志賀原子力発電所2号炉 敷地の地質・地質構造について

敷地内断層の活動性評価
(コメント回答)

2023年1月11日
北陸電力株式会社

- 当社は、第1073回審査会合(2022年9月16日)及び第2回現地調査(2022年10月13, 14日)において、敷地内断層の活動性評価について説明を行い、以下、[1]～[8]のコメントを受けた。

【岩片周辺の粘土鉱物の詳細観察(範囲a, b)】

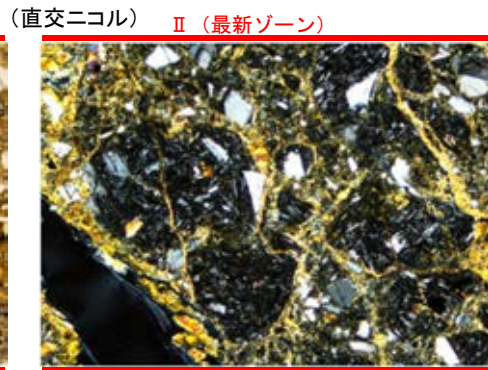
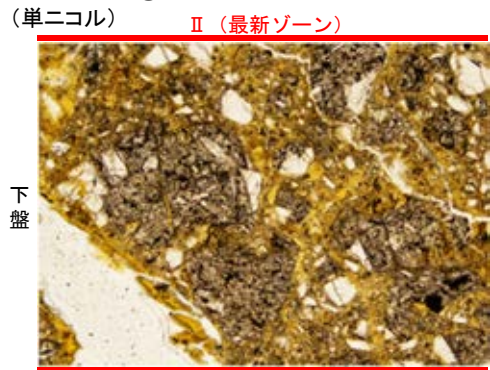
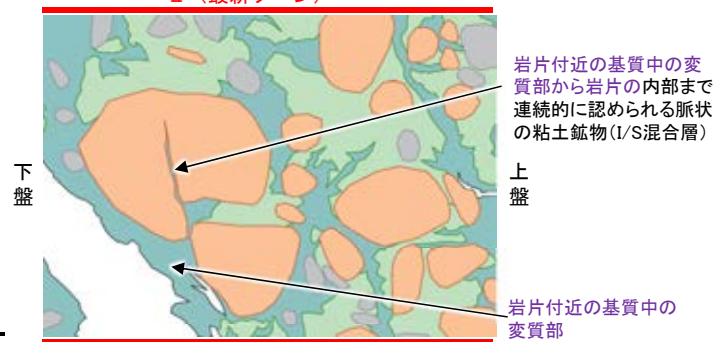
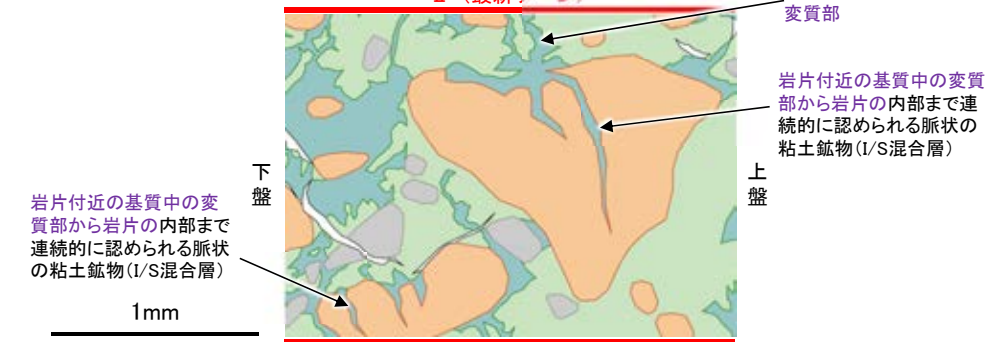
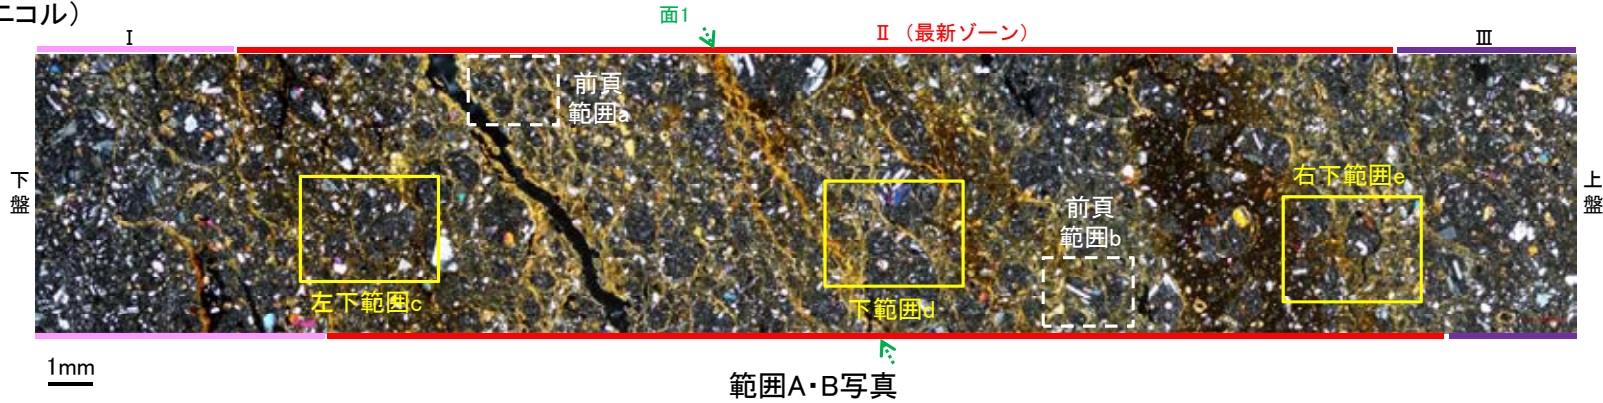
M-2.2孔において、岩片の縁辺から内部まで認められる脈状の粘土鉱物が、マトリクスの中まで連続していることについて、詳細な観察結果を示すこと。

・最新ゾーン中の岩片の周辺を詳細に観察した結果、一部の岩片においては微細な脈状の粘土鉱物(I/S混合層)が、岩片付近の基質中の変質部から岩片の内部まで連続的に分布し、この粘土鉱物(I/S混合層)に礫の回転等による変位・変形は認められない。
